Objet : Demande d'accès n° 2016-06-120 – Lettre réponse

Nous donnons suite à votre demande d'accès, reçue le 27 juin dernier, concernant divers documents en lien avec les passes migratoires pour les barrages Touradi et du Lac-Bonjour.

Sujet : **Rehaussement d'un seuil de contrôle et travaux connexes à la sortie du Lac Petit Touladi**

DIRECTIVE DE CHANTIER no: 1

Coupe typique verticale de la passe-migratoire

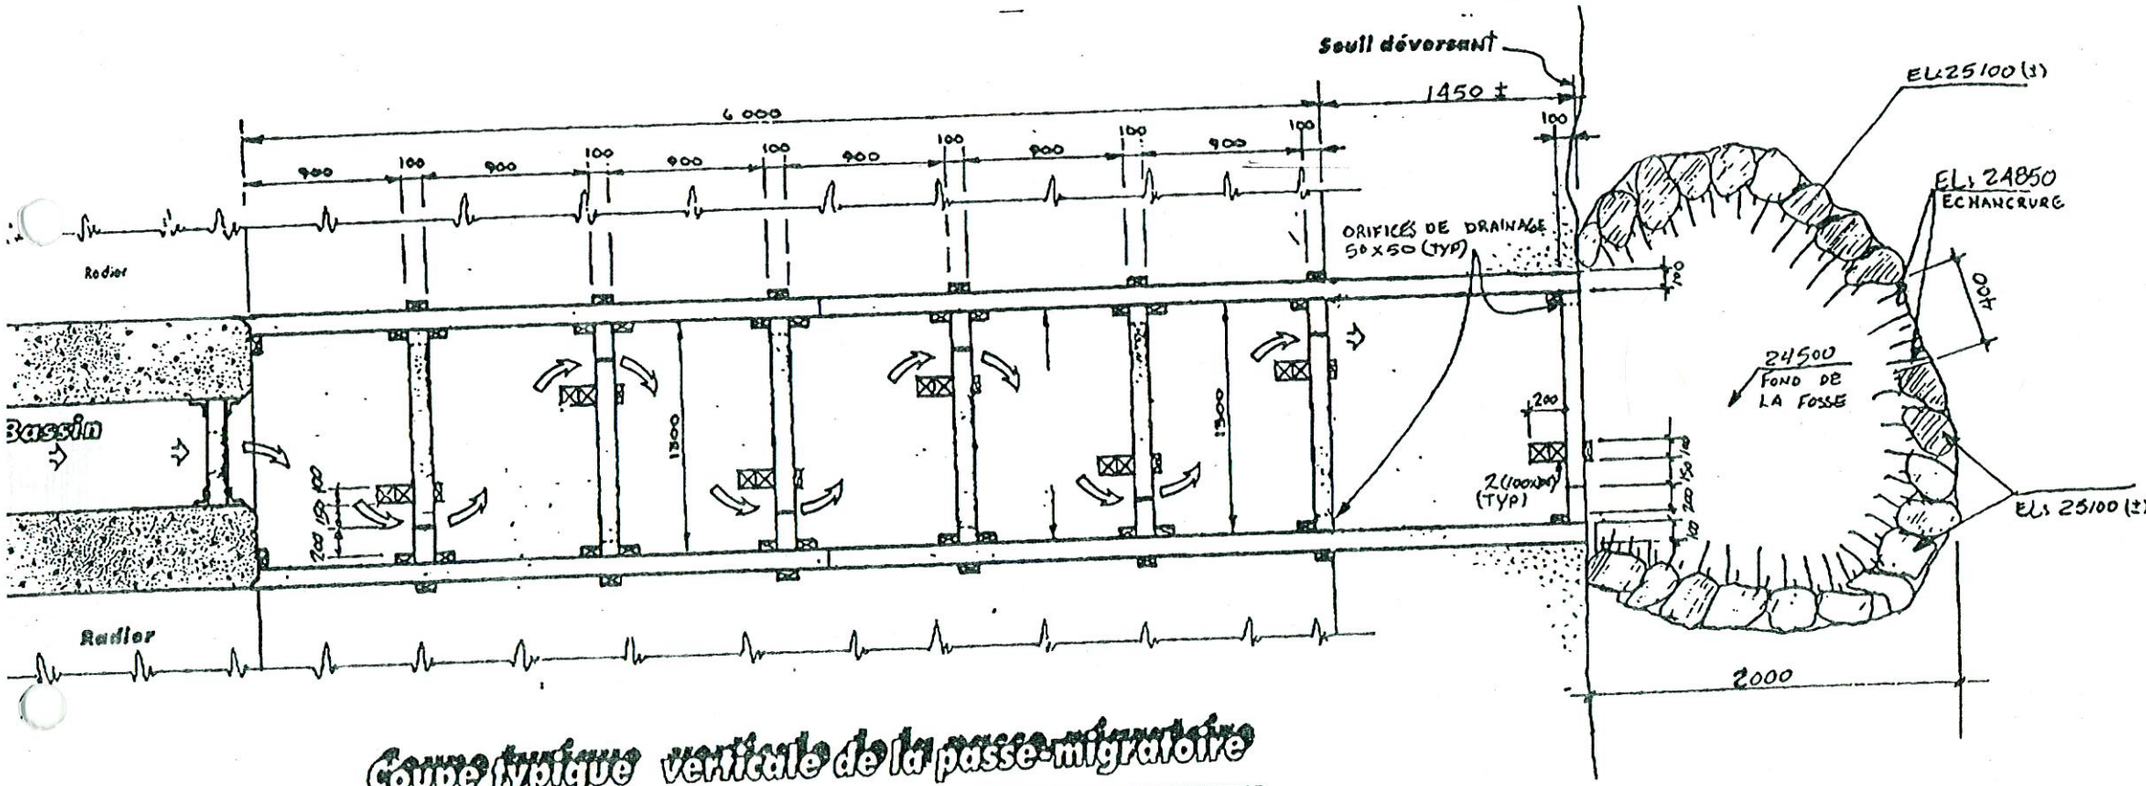
1) Passe migratoire : un nouveau concept a été émis par M. Jean Denis Allard, ing. du MEF. Les niveaux des déversoirs et la longueur de la passe ont été ajustés en conséquence.

Ces travaux consistent à modifier la passe migratoire et à ajouter environ 1000 m^3 de gravier tout-venant sous l'enrochement et une membrane géotextile type II #7609, de manière à obtenir un profil fini conforme à la coupe typique A-A, feuille B-9796-18 des plans.

Coupe typique longitudinale de la passe-migratoire

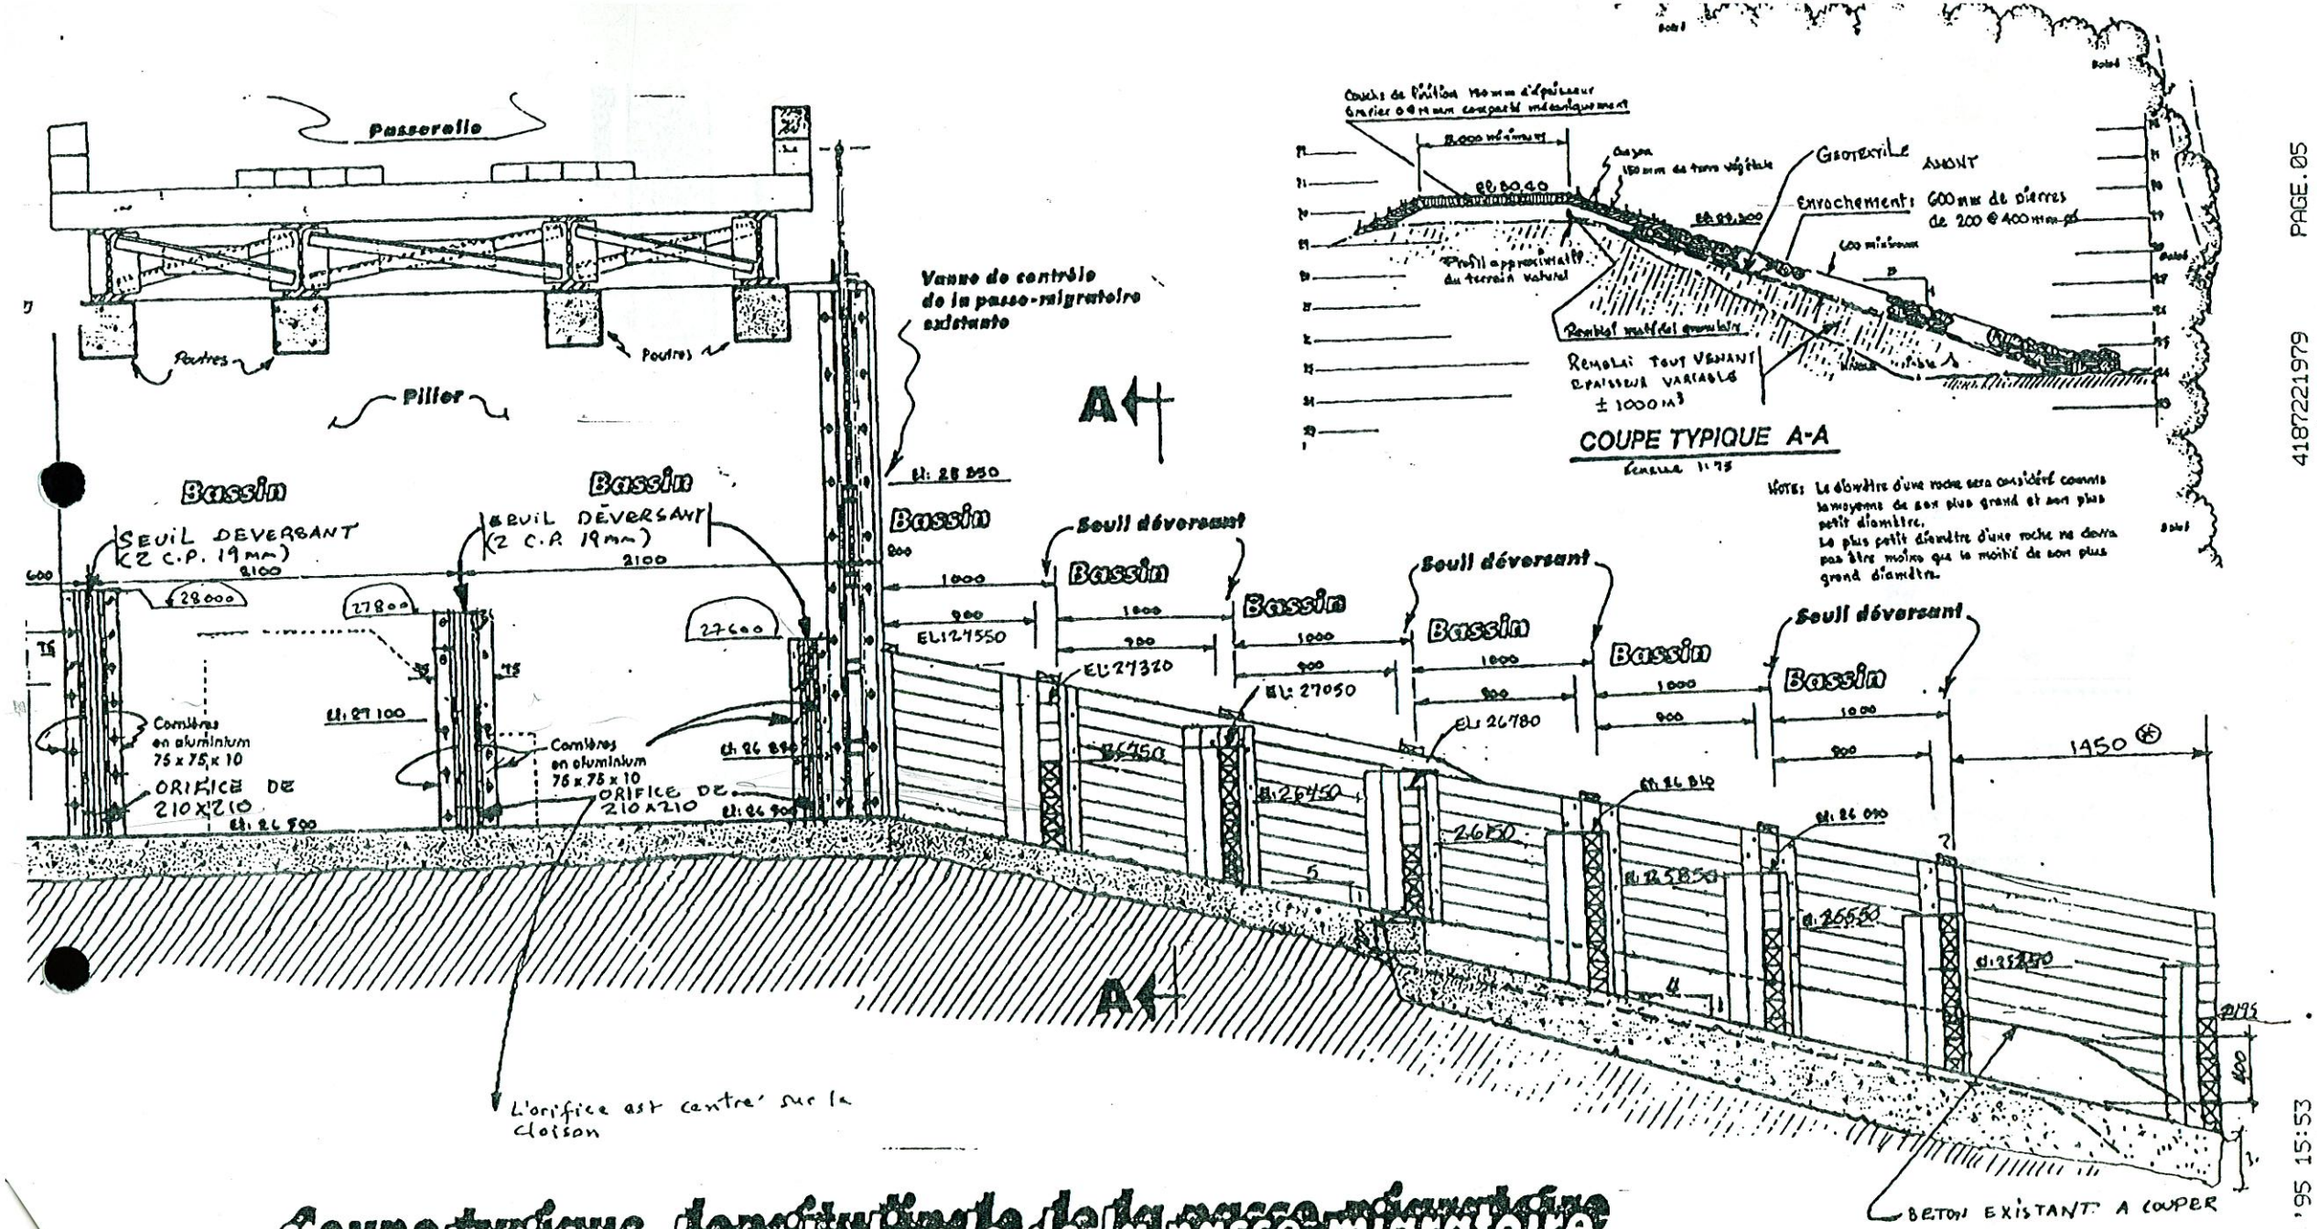
Ⓚ Prévoir l'ajout de panneaux grillagés tel que montré aux plans.

Coupe typique "A-A"

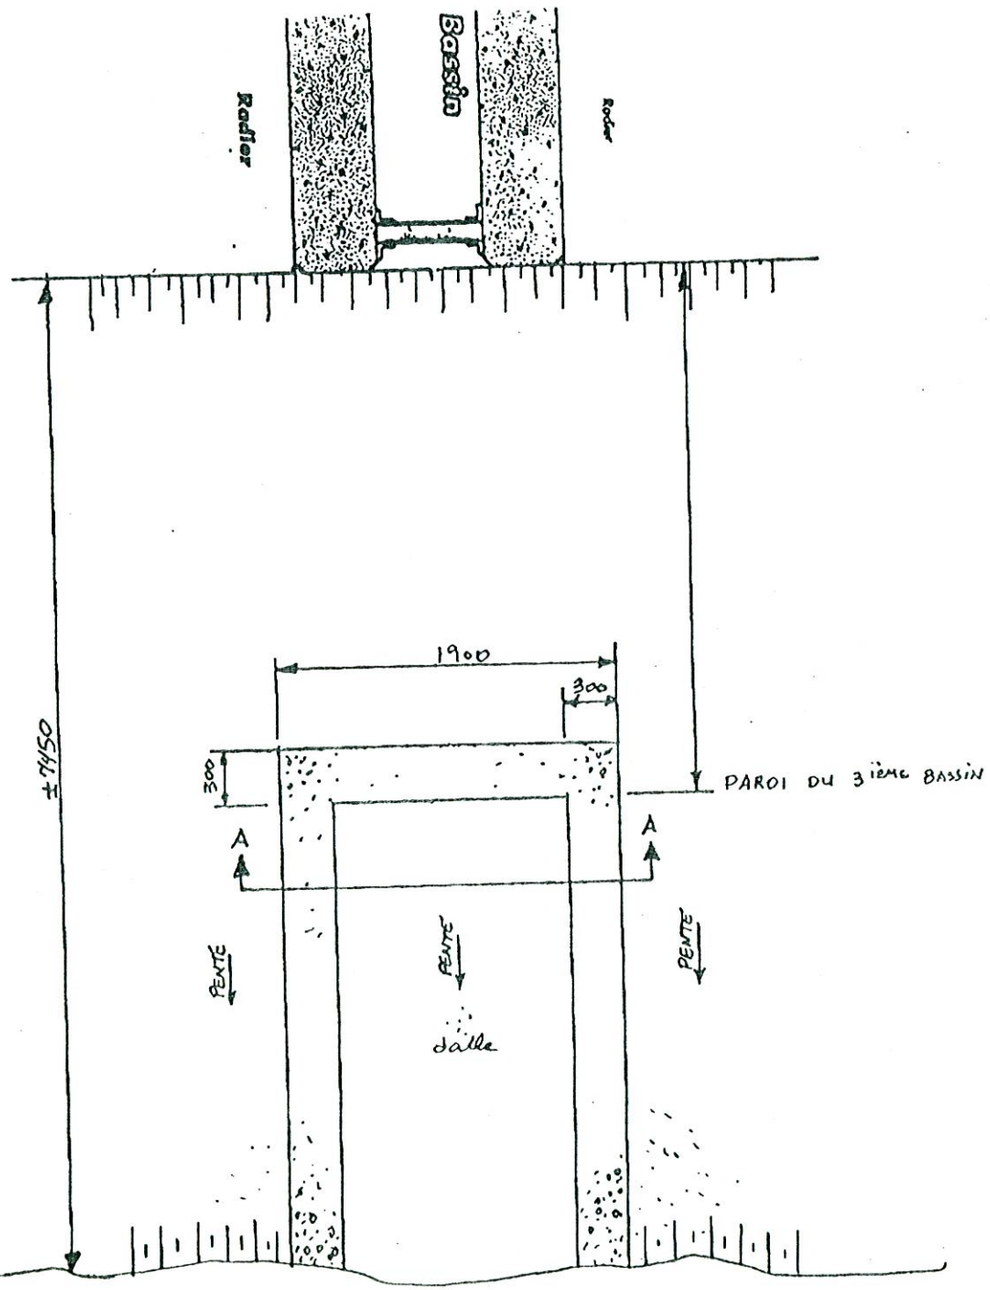
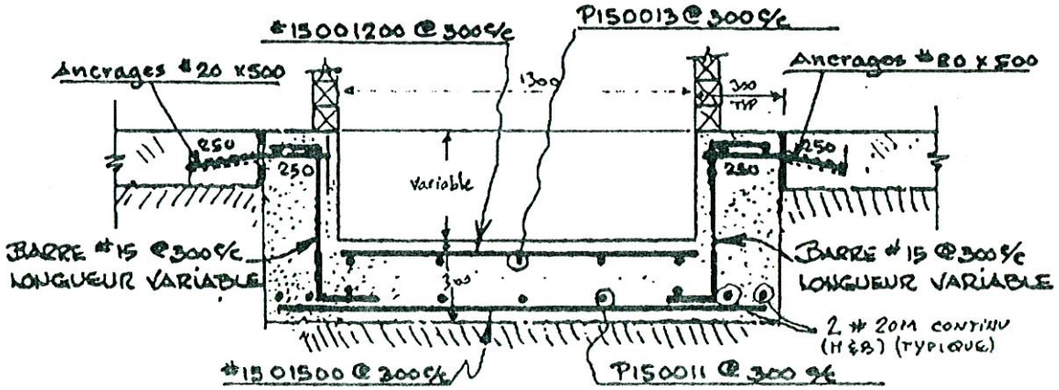
2) Remblai tout-venant sous l'empierrement : pour obtenir le profil montré à la coupe A-A, feuille B9796-18 des plans, un ajustement de 1000 m^3 de gravier est requis. Une membrane géotextile pour séparer les deux couches est également ajoutée sur une partie de la pente du talus en amont.
